2. Änderung des Flächennutzungsplanes der Gemeinde Illesheim und Vorhabenbezogener Bebauungsplan Nr. 6 „Solarpark Sontheim“

Behandlung der Stellungnahmen im Rahmen der frühzeitigen Beteiligung der Behörden und sonstigen Träger öffentlicher Belange gemäß § 4 Abs. 1 BauGB, der Nachbargemeinden gemäß § 2 Abs. 2 BauGB sowie der frühzeitigen Öffentlichkeitsbeteiligung gemäß § 3 Abs. 1 BauGB

**2. Änderung des Flächennutzungsplanes der Gemeinde Illesheim und
Aufstellung des vorhabenbezogenen Bebauungsplanes Nr. 6 „Solarpark Sontheim“
Frühzeitige Öffentlichkeits- und Behördenbeteiligung – Abwägung**

Maßstab: 1:1000	Sachbearbeiter: LENGE	
	Datum: 1.02.2022	Lageplan: Lageplan - Schutzbereiche

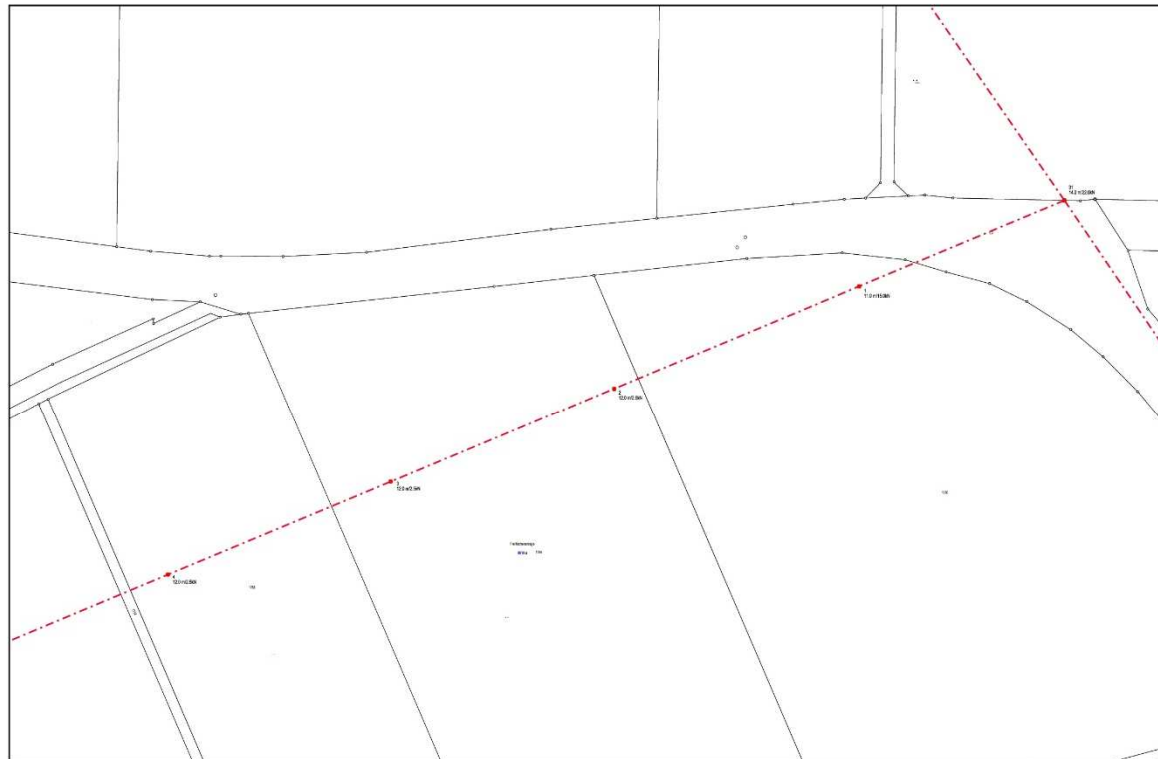
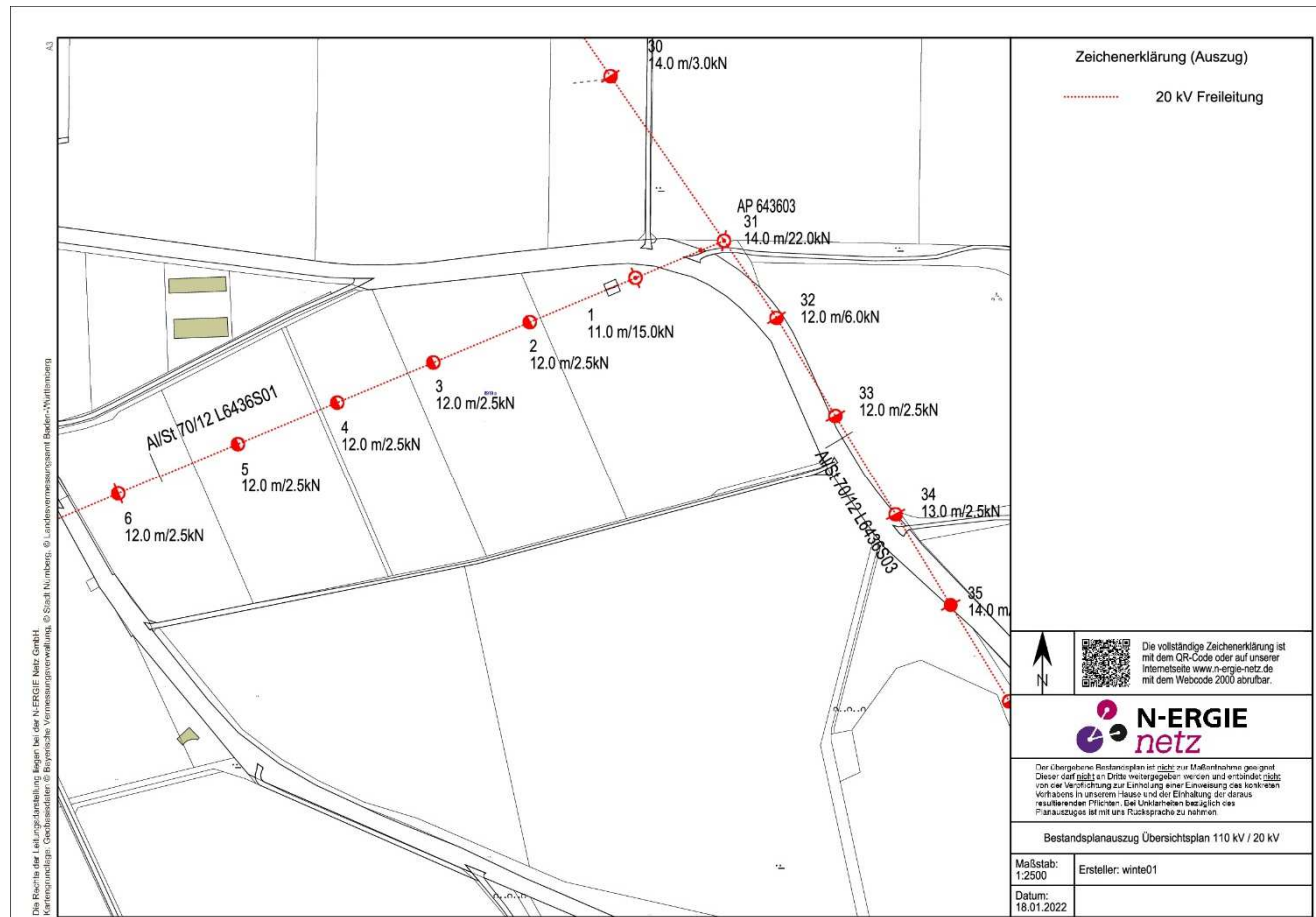
STELLUNGNAHME	ABWÄGUNG / BESCHLUSSVORSCHLAG
<p>17. N-ERGIE Netz GmbH, Stellungnahme vom 03.02.2022</p> <p>Für den erforderlichen Leitungsumbau und den damit verbundenen Kosten setzen Sie sich bitte mit unserer Netzplanung, Herrn Pinnau, unter der Rufnummer 0911 802-17194, in Verbindung</p> <p>Der Abstand von den äußersten Konturen der Gebäude bis zu dem nächstgelegenen Leiterseil muss an jeder Stelle mindestens 5,50 m betragen, der Mindestabstand der Module (nicht begehbar) muss mindestens 3,50 m betragen. Dabei sind der größte Durchhang und das Ausschwingen der Seile zu berücksichtigen.</p> <p>Die Bedachung der Gebäude muss feuerhemmend sein bzw. der DIN 4102, Teil 7 (harte Bedachung) entsprechen.</p> <p>Bei der Anlage von Straßen, Park- und Lagerplätzen ist ein lotrechter Abstand von 7,00 m bis zum untersten spannungsführenden Leiterseil einzuhalten. Der lotrechte Abstand zum Luftkabel (unterstes Seil in Leitungsmitte) muss mindestens 6,00 m betragen.</p> <p>Der ungehinderte Zugang und die Zufahrt zur Leitungstrasse und den Maststandorten müssen für Reparatur- und Wartungsarbeiten jederzeit gewährleistet sein. Deshalb ist ein Wartungsstreifen von 3,60 m beiderseits der Leitungssachse jeglicher Bebauung freizuhalten.</p> <p>Tore und Wege sind so anzuordnen, dass die Zufahrt zum Wartungsstreifen und zu den Leitungstrassen auch für schweres Gerät, wie z.B. Unimog etc. möglich ist. Außerdem sind die Tore mit einer Doppelschließanlage auszustatten, bzw. muss ein Schlüsselkasten mit N-ERGIE-Schließung errichtet werden.</p>	<p>Der Wartungsstreifen ist nicht als Sonderfläche ausgewiesen, darf daher nicht mit Solarmodulen überstellt werden. Die Zugänglichkeit ist vom Vorhabenträger im Detail mit der N-ERGIE Netz GmbH abzustimmen. Ein entsprechender Hinweis wird im Planteil unter „Nachrichtliche Übernahmen, Hinweise und Empfehlungen“ unter „7. 20 kV-Freileitung“ ergänzt.</p>

STELLUNGNAHME	ABWÄGUNG / BESCHLUSSVORSCHLAG
<p><i>17. N-ERGIE Netz GmbH, Stellungnahme vom 03.02.2022</i></p> <p>Für Einfriedungen im Schutzzonenbereich der Leitung wird die Verwendung von nichtleitendem Material empfohlen. Sollte wegen der Baumaßnahme eine Abschaltung der Freileitung (z. B. Kraneinsatz etc.) notwendig werden, sind grundsätzlich die hierfür anfallenden Kosten in vollem Umfang vom Bauherrn bzw. vom Verursacher zu tragen. Die Möglichkeit einer Schutzabschaltung muss von uns vorher geprüft werden. Wir bitten deshalb den Bauherren, sich rechtzeitig (mindestens 4 Wochen vor Baubeginn) mit uns unter der Rufnummer 0911 802-16753 in Verbindung zu setzen.</p> <p>Für die Leitungstrasse besteht ein Bewuchsbeschränkungsbereich von beidseitig 15,00 m ab Leitungssachse. Innerhalb dieses Bereiches dürfen nur Gehölze mit einer maximalen Wuchshöhe von 4,00 m gepflanzt werden. Zu einer Bepflanzung außerhalb dieses Bereiches erheben wir keine Einwände.</p> <p>Der Anschluss an unser Versorgungsnetz ist gesondert mit uns abzusprechen. Bitte nutzen Sie hierfür unseren Online-Service auf unserer Internetseite www.n-ergie-netz.de. Für Rückfragen steht Ihnen unser Netzkundenservice unter der Rufnummer 0800 271 5000 gerne zur Verfügung.</p> <p>Wir bitten Sie die vorher genannten Punkte in die Begründung mit aufzunehmen und zu veranlassen, dass wir bei allen öffentlichen und privaten Planungen und Bauvorhaben wie z.B. Straßen- und Kanalbauarbeiten, Baumpflanzungen etc. rechtzeitig in den Verfahrensablauf eingebunden werden.</p> <p>Gegen die 2. FNP-Änderung bestehen seitens unseres Unternehmens keine Bedenken bzw. Anregungen.</p>	<p>Dies ist bei der Planung und der nachfolgenden Bauausführung vom Vorhabenträger zu beachten.</p> <p>Der Bewuchsbeschränkungsbereich wird im Planteil dargestellt und für die Bepflanzung sind niedrigwüchsige Straucharten (Artenliste B) zu verwenden. Weiter wird in der textlichen Festsetzung auf die Einhaltung der max. Wuchshöhe von 4 m hingewiesen.</p>
